INFORME DE HITO DE CONTROL
N° 18188-2024-CG/GRAN-SCC

**“EJECUCIÓN DE LA OBRA: MEJORAMIENTO DE LOS
SERVICIOS EDUCATIVOS DE LA I.E. SANTA ROSA DE
VITERBO EN EL DISTRITO DE HUARAZ, PROVINCIA DE
HUARAZ, DEPARTAMENTO DE ANCASH”**

**HITO DE CONTROL N° 7 – EJECUCIÓN CONTRACTUAL DE LA OBRA AL
28 DE JUNIO DE 2024**

IMAGEN N° 6
DETALLE DE VEREDAS DE ACUERDO AL EXPEDIENTE TÉCNICO VERSUS LO EJECUTADO

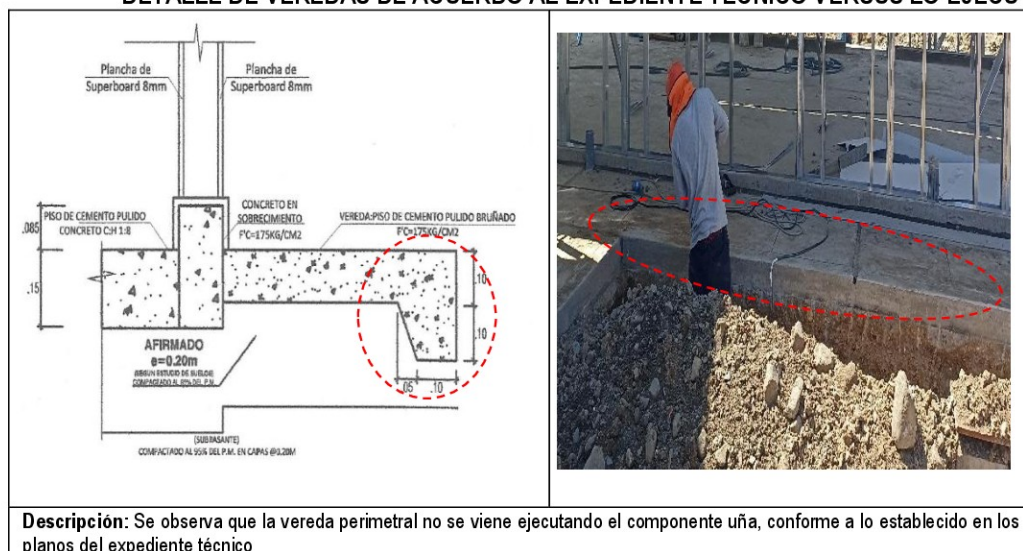
Se identificó que la ejecución de las veredas perimetrales se viene realizando sin la construcción de la uña perimetral, pese a estar detallada su construcción en los planos del expediente técnico; asimismo, el sistema de contratación, suma alzada, con el cual se ha contratado la ejecución de la obra, en el literal a) artículo 35° del Reglamento de la Ley de Contrataciones del Estado establece que "(...) *Tratándose de obras, el postor formula dicha oferta considerando los trabajos que resulten necesarios para el cumplimiento de la prestación requerida según los planos, especificaciones técnicas, memoria descriptiva, presupuesto de obra que forman parte del expediente técnico de obra, en ese orden de prelación; debiendo presentar en su oferta el desagregado de partidas que la sustenta. El mismo orden de prelación se aplica durante la ejecución de la obra (...)*", como se advierte, el contratista estaría incumpliendo lo establecido en el expediente técnico y el reglamento de la ley de contrataciones, lo antes referido se detalla a continuación:

Descripción: Se observa que la vereda perimetral no se viene ejecutando el componente uña, conforme a lo establecido en los planos del expediente técnico

DETALLE DE TIJERALES DE ACUERDO AL EXPEDIENTE TÉCNICO VS LO EJECUTADO

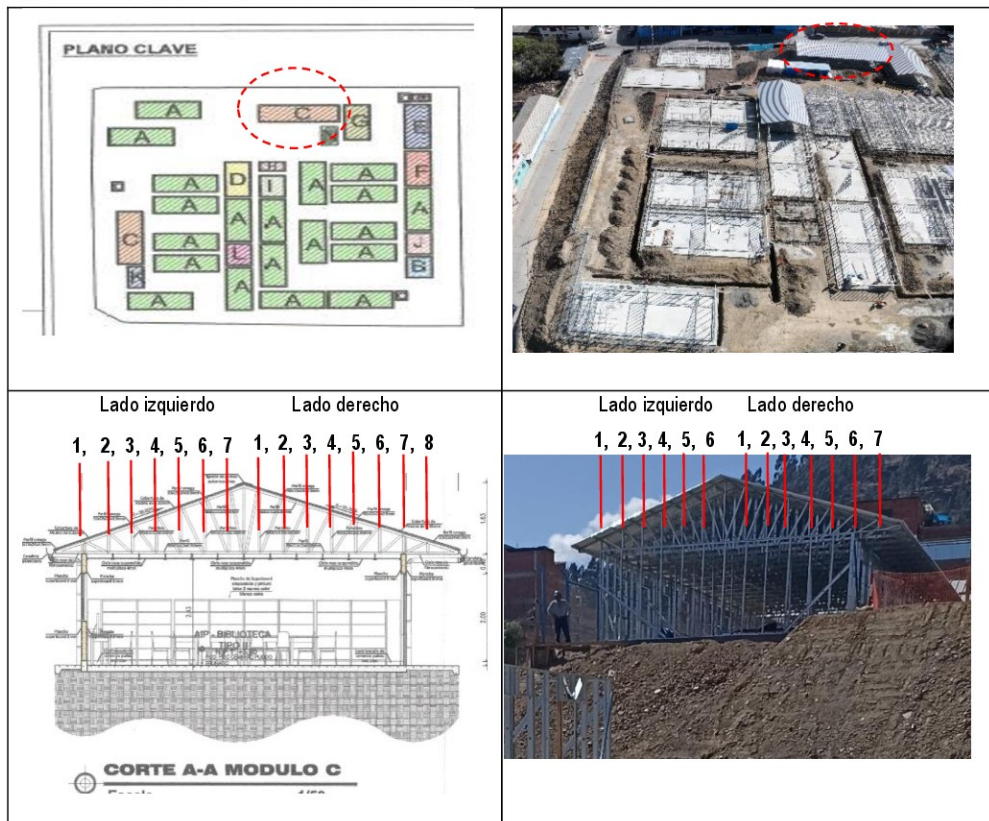
Durante la inspección se identificó que el tijeral colocado en la biblioteca (modulo tipo "C"), tiene seis (6) rótulos superiores a la izquierda y siete (7) rótulos superiores a la derecha, no obstante, el plano "AC-C-03" del expediente técnico ha establecido que para dicho tijeral se debe construir con (7) rótulos superiores a la izquierda y ocho (8) rótulos superiores a la derecha, tal como se muestra a continuación:

IMAGEN N° 8
CANTIDAD DE TIJERALES DE ACUERDO AL EXPEDIENTE TÉCNICO VS LO EJECUTADO

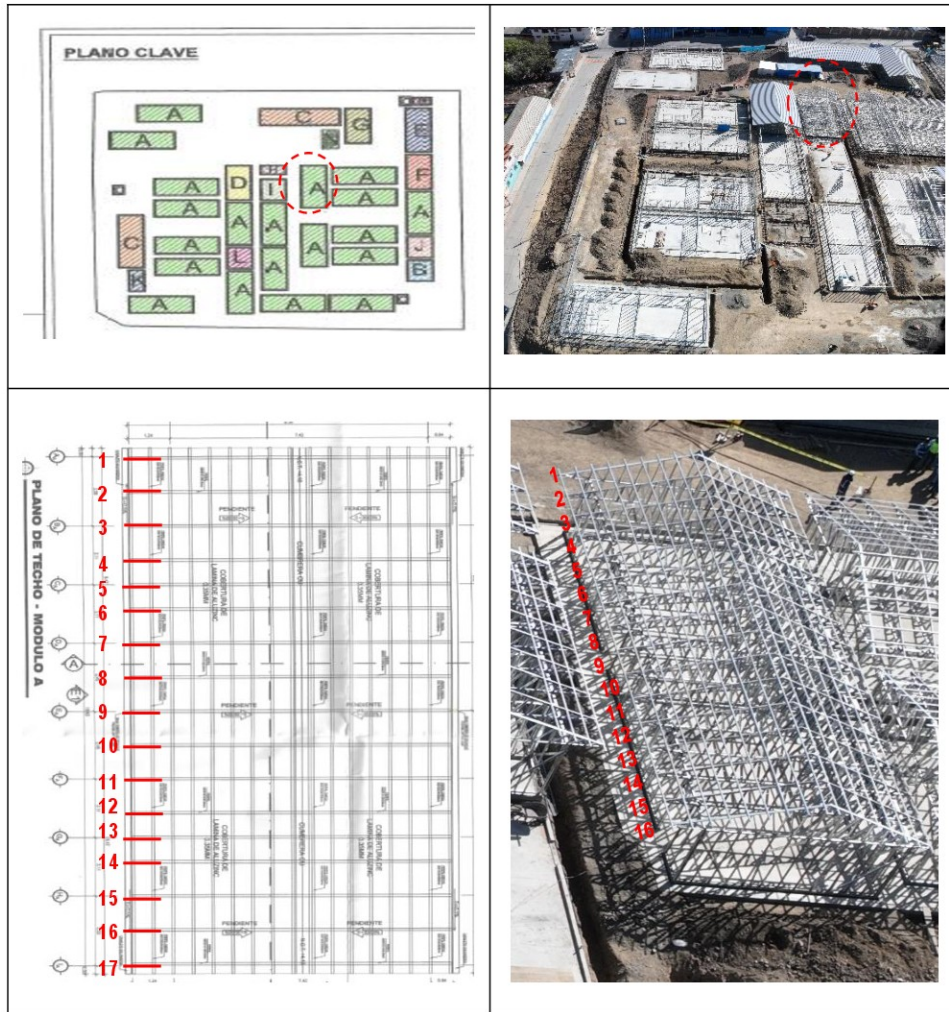
Durante la inspección se identificó que en el módulo "A" (correspondiente a aulas), se han colocado dieciséis (16) tijerales, no obstante, en el plano "AC-A-01" del expediente técnico, contempla la colocación de diecisiete (17) tijerales, tal como se detalla a continuación:

IMAGEN N° 12
VISTA DE PLATAFORMAS REQUERIDAS VS EJECUTADAS

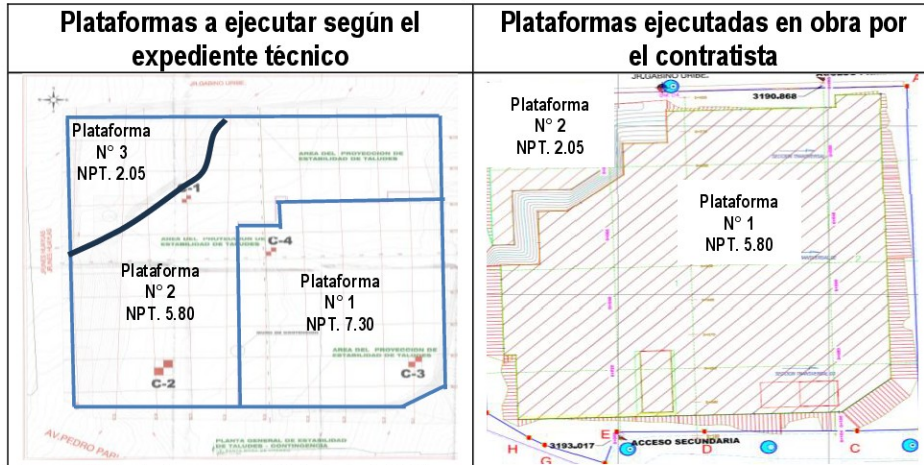
Durante la inspección se identificó que las estructuras del plan de contingencia de la obra, viene siendo ejecutada sobre dos (2) plataformas, lo cual difiere de los establecido en el expediente técnico, en el que se indica que dichas estructuras se realizaran en tres (3) plataformas, esta

variación en el proyecto se debe a una incompatibilidad del expediente técnico, de acuerdo a lo manifestado por el supervisor y residente de obra, tal como se puede observar a continuación:

Cabe mencionar que esta modificación al proyecto, genera modificaciones en las especialidades de estructuras, arquitectura, drenaje pluvial e instalaciones sanitarias, ya que se deja de construir los muros de contención proyectados, se varía las alturas de los taludes, se eliminan rampas y/o escaleras, la configuración del drenaje pluvial varía debido a los nuevos desniveles, así como, las instalaciones sanitarias, lo cual genera modificaciones contractuales, las cuales deben ser aprobadas por la Entidad, puesto que de acuerdo, al numeral 187.2 del artículo 187° del Reglamento de la Ley de Contrataciones del Estado, el supervisor de obra no tiene autoridad para modificar el contrato, asimismo, el numeral 179.2 del artículo 179° del Reglamento mencionado anteriormente, indica que el residente de obra no estando facultado a pactar modificaciones al contrato.
